ENQUÊTE PUBLIQUE UNIQUE
DÉCLARATION DE PROJET EMPORTANT MISE EN COMPATIBILITÉ
DU PLAN LOCAL D'URBANISME DE LA COMMUNE DE LANNION

Enquête publique du lundi 9 octobre au vendredi 10 novembre 2023 inclus

RAPPORT II
CONCLUSIONS ET AVIS DE LA COMMISSAIRE ENQUÊTEUR

Figure n°1

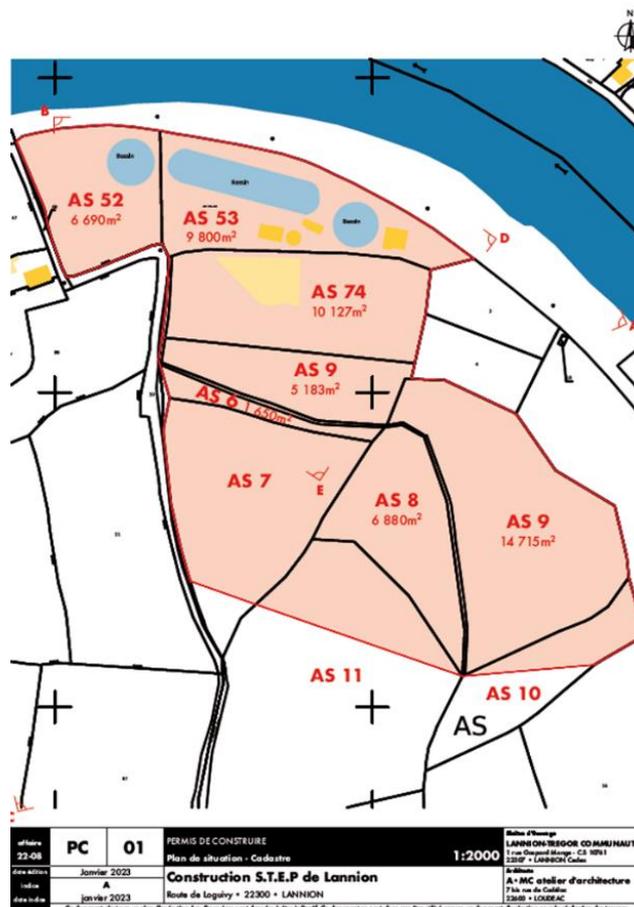
1/ Concernant la figure 104 page 248 du dossier « Évaluation environnementale », celle-ci demande quelques précisions :

Pouvez-vous préciser les numéros des parcelles cadastrales de la station actuelle et sa surface réelle ? A la page 5 du même document, la parcelle AS n°52 ne figure pas dans les parcelles référencées.

Comme l'indique le document « notice de présentation » (page 16) : « La nouvelle station d'épuration sera située sur la commune de Lannion, en partie sur le site existant de la station d'épuration actuelle (parcelles cadastrées AS 52, AS 53 et AS 74) et sur un nouveau site au sud (parcelles cadastrées AS 6, AS 7, AS 8, AS 9, AS 10, AS 11 et AS 73). Elle se trouvera en rive gauche du Léguer.

La future station d'épuration sera implantée sur une superficie de 7,28 hectares, incluant le site actuel (2,68 ha) et l'extension (4,60 ha) et utilisant le même point de rejet dans le Léguer.

La carte ci-contre extraite du projet de permis de construire localise les différentes parcelles concernées par la future station d'épuration.

Figure n°2

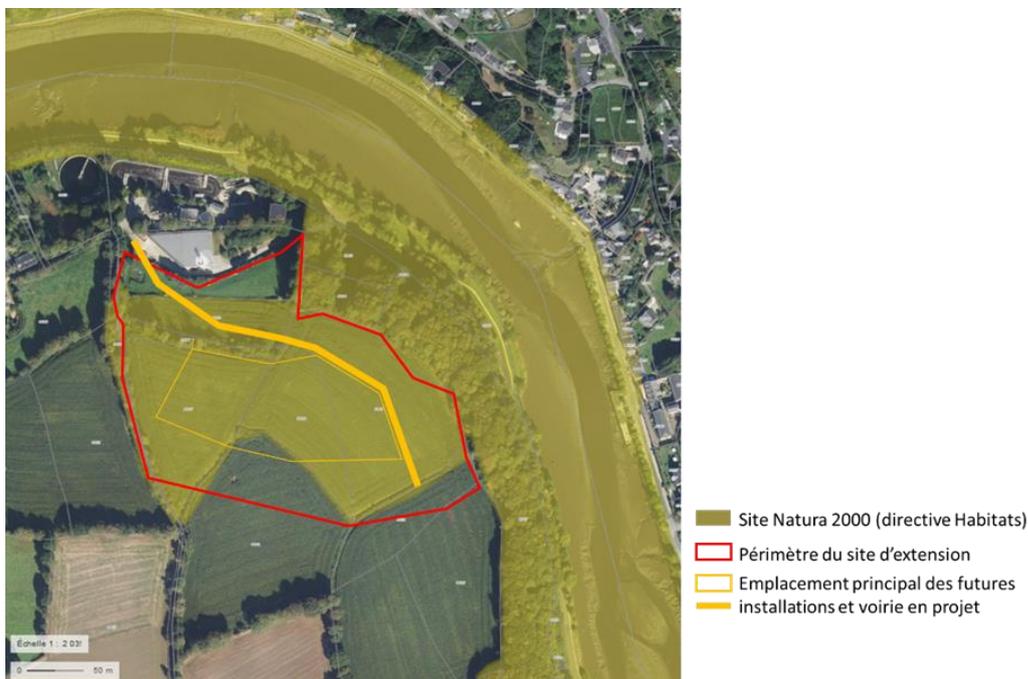
2/ Pouvez-vous préciser la consommation d'espace estimée en Zone Natura 2000 pour la construction de la nouvelle station d'épuration ? Quelles sont les parcelles réellement concernées ?

La surface du site d'extension située en zone Natura 2000 représente 40 176 m² et concerne tout ou partie des parcelles AS 73, AS 6, AS 7, AS 8 et AS 9. Toute cette emprise ne sera pas artificialisée comme en témoigne l'illustration ci-après et le plan masse du projet figurant dans la notice de présentation.

Il est difficile de préciser la surface exacte car la surface d'extension du projet ne sera pas consommée entièrement. A titre indicatif, le projet de permis de construire de la future station d'épuration fait état de constructions, installations et voiries sur les parcelles du site d'extension sur 2 hectares, soit moins de 50% de l'emprise.

Figure n°4

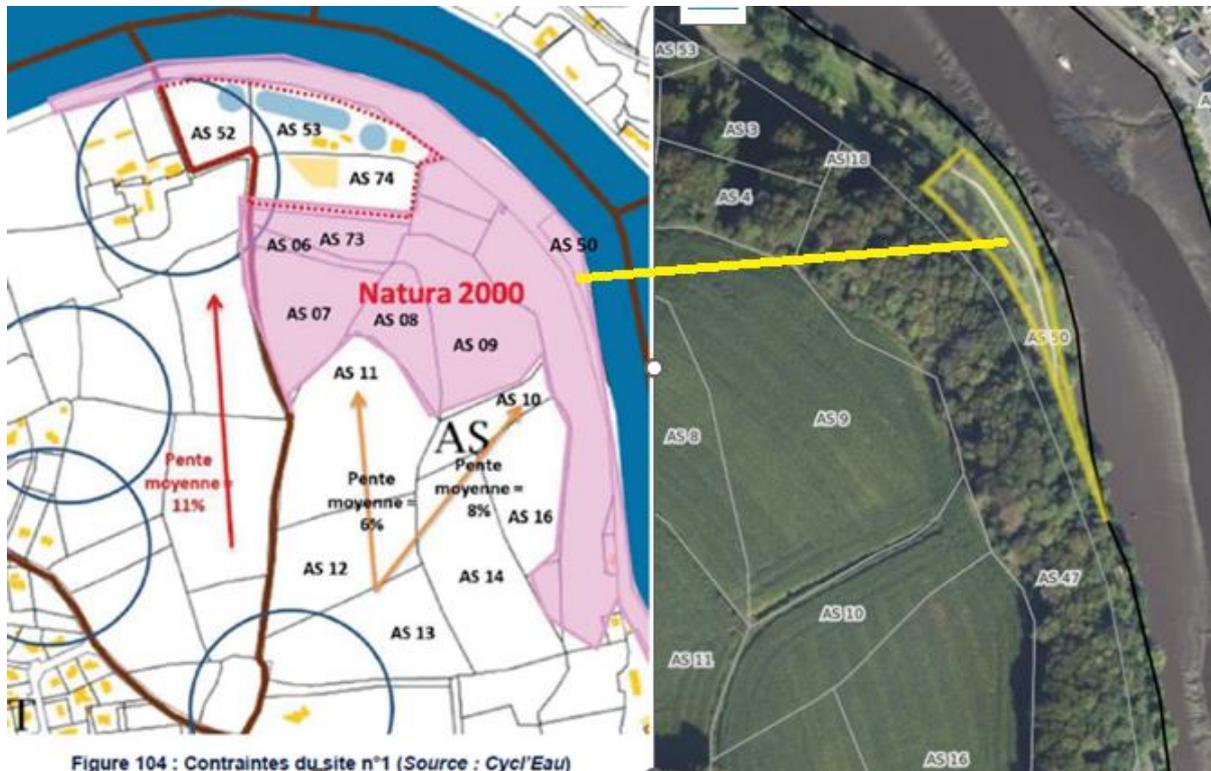
3/ Merci d'indiquer avec précision la situation de la parcelle AS 50.

Veillez trouver ci-dessous la carte complétée et une photographie aérienne localisant la parcelle cadastrée AS 50. La parcelle cadastrée AS 50 est communale. Elle est occupée par une liaison douce, traversant un espace enherbé et bordé côté route de Loguivy, d'un talus arboré et d'une végétation rivulaire côté Léguer. La route de Loguivy se situe en partie sur cette parcelle. Les travaux, qui portent sur la mise en place d'une canalisation souterraine (page 44 de la notice), seront sans incidences sur cette occupation du sol, la canalisation se situant sous l'emprise de la voirie actuelle.

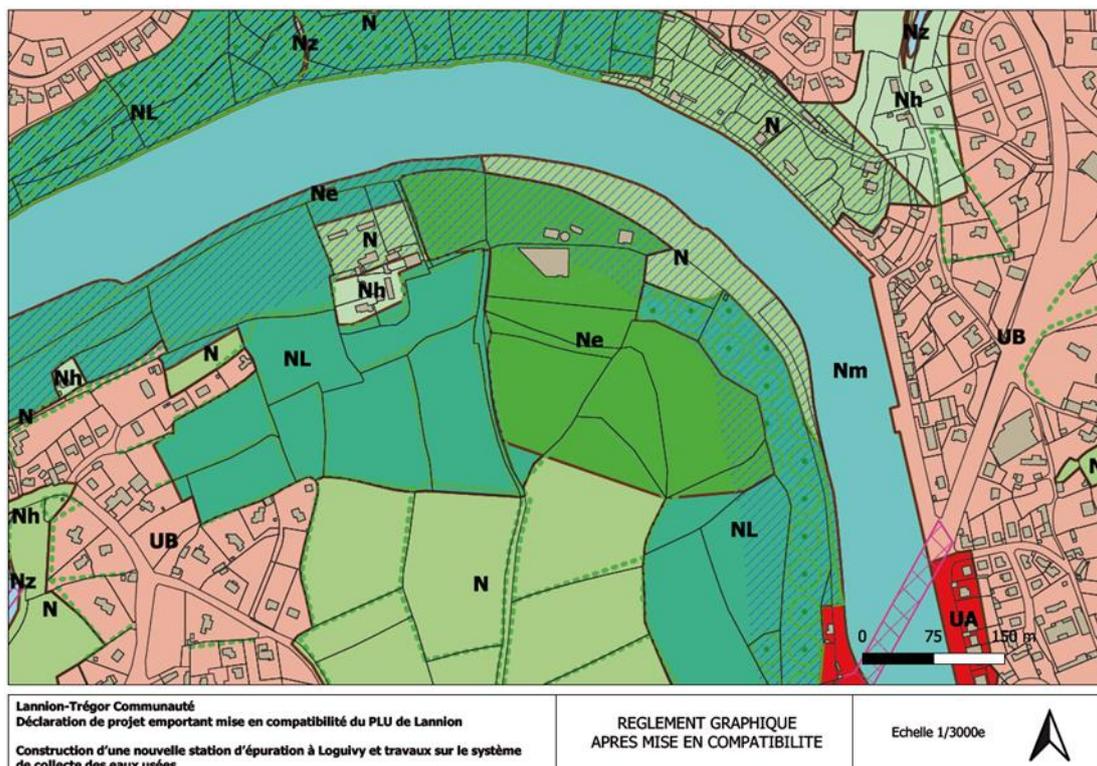
Concernant le Règlement graphique après mise en compatibilité : le zonage entre la zone Nl et la zone Nm n'est pas précisé.

Pouvez-vous le préciser ?

Veillez trouver à la page suivante, l'extrait du Règlement graphique qui pourra figurer au dossier final, comportant les dispositions issues de la modification approuvée en 2023 et de la présente procédure ; permettant de visualiser les différentes zones.

Carte graphique réponse LTC

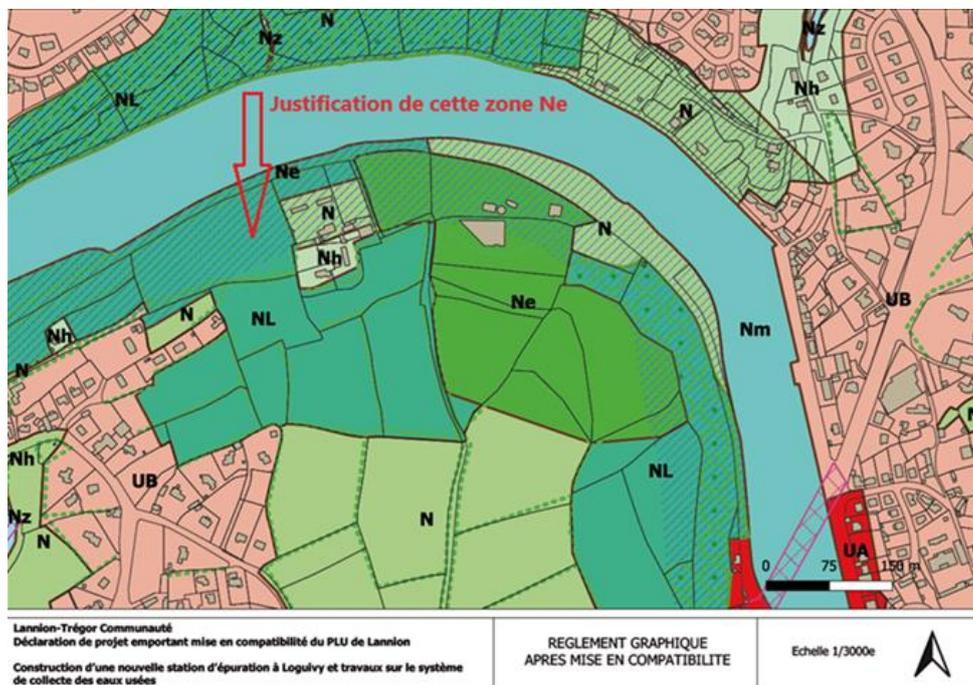
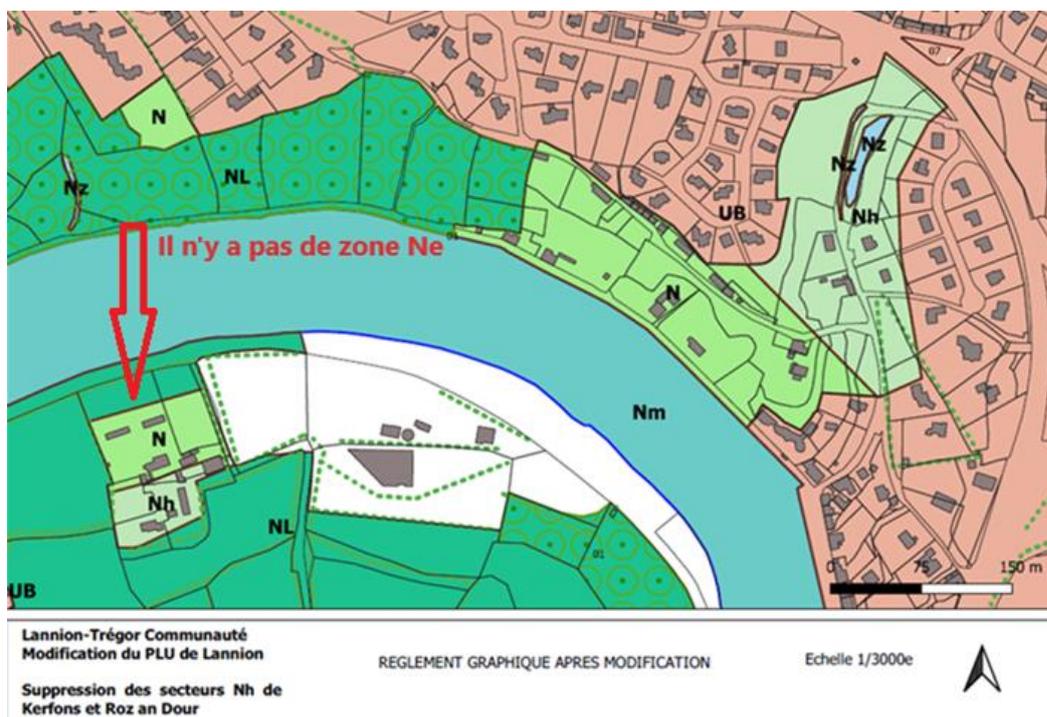
1/ La représentation de la zone Ne, est de couleur différente entre la partie située à l'Est dans le périmètre qui normalement va recevoir la nouvelle station d'épuration et celle qui longe le Léguer, qui semble ne pas être limitée vers l'Ouest ; de plus, cette zone Ne n'apparaît pas dans les secteurs et le site de la future station laissés en blanc dans la carte précédente (réponse de LTC) ;

2/ Quelles sont les raisons de ce zonage Ne ? Cela n'a pas été précisé dans le dossier.

2/ Que la présence de la zone Ne le long du Léguer soit justifiée car elle n'apparaît pas dans toutes les cartes « *règlement graphique après modification* » transmises par LTC.
